Parere n. 516 del 4 luglio 2022

Progetto:	<p><i>Verifica di assoggettabilità alla VIA</i></p> <p>Stazione di spinta di Corridonia ad uso del futuro metanodotto San Marco-Recanati</p> <p>ID_VIP: 5140</p>
Proponente:	<p>Società Gasdotti Italia S.p.A.</p>

Figura 7 – Sistema di raccolta, trattamento e smaltimento delle acque

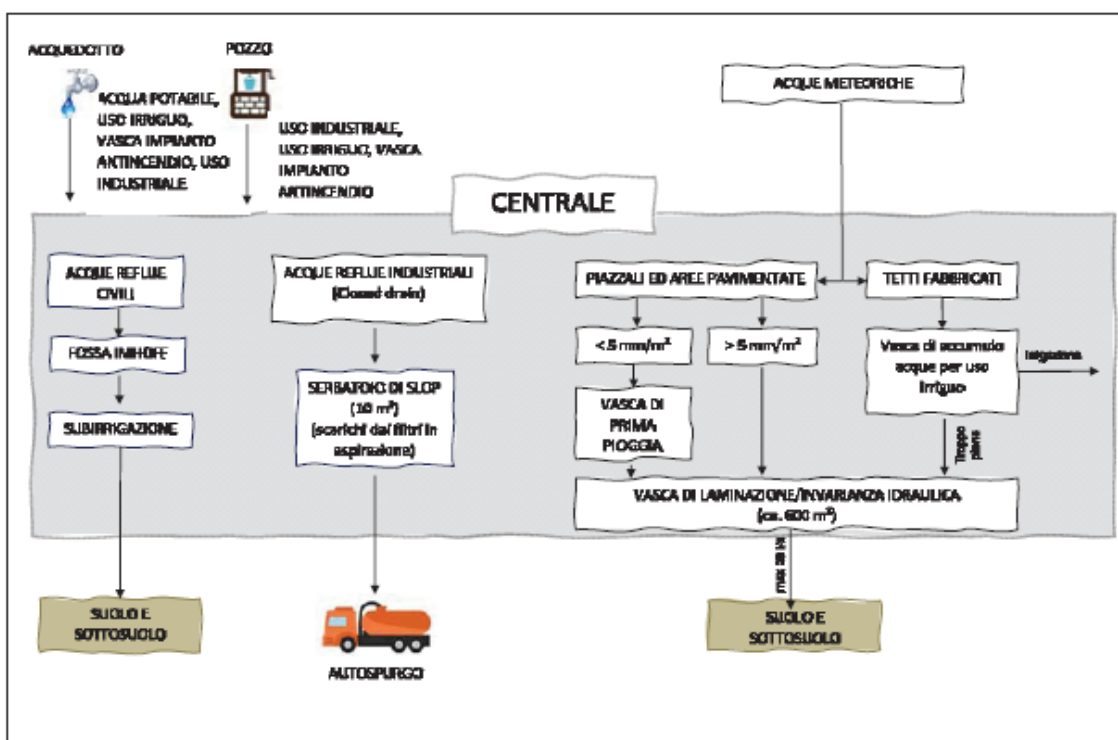
16. in risposta all'**Osservazione n. 16**, fu descritto il sistema di raccolta, trattamento e smaltimento delle acque, le cui caratteristiche essenziali possono essere desunte dalla Figura 7;

17. la replica all’**Osservazione n. 17** fu molto semplice, dal momento che fu evidenziato che non si producono acque reflue diverse da quelle riportate nella Figura 7;

Figura 8 - Il sito di progetto rispetto ai siti di interesse storico-culturali

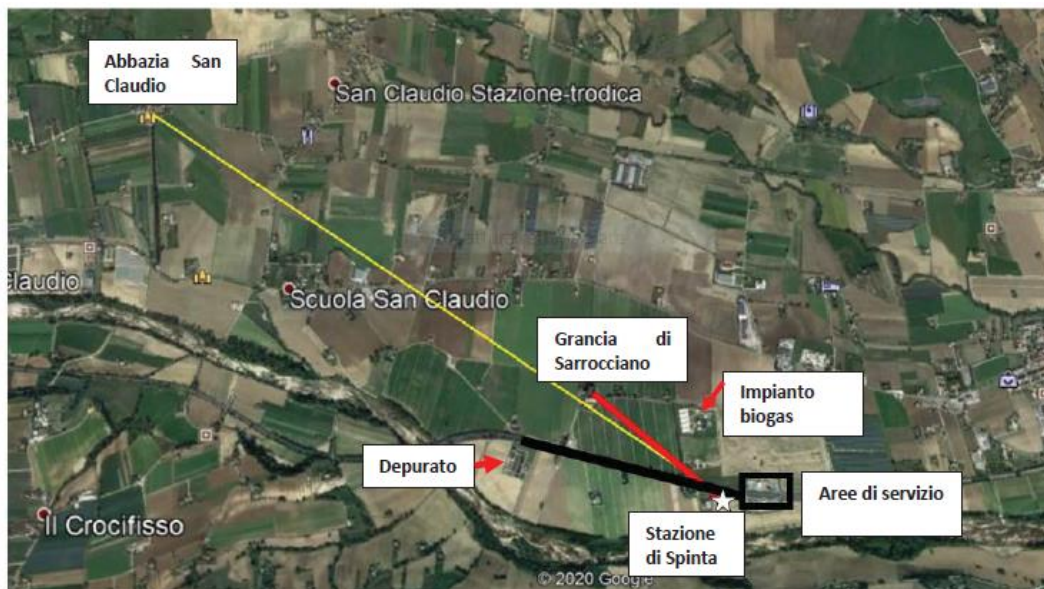
21. relativamente all’**Osservazione n. 21**, nella Figura 8 è rappresentata la collocazione del sito di progetto rispetto alle emergenze storico-culturali individuate (e già riportate nel Quadro di

Riferimento Programmatico), che sono peraltro ubicate a Nord della SS 77 (per cui non sono coinvolte dal progetto). Peraltro, la visibilità del sito di progetto è limitata ad alcuni punti del rilievo collinare in destra idrografica alla valle del Chienti, e sarà mitigata grazie alla realizzazione delle barriere arboree e delle quinte di terra previste per schermare le viste dalla SS 77;
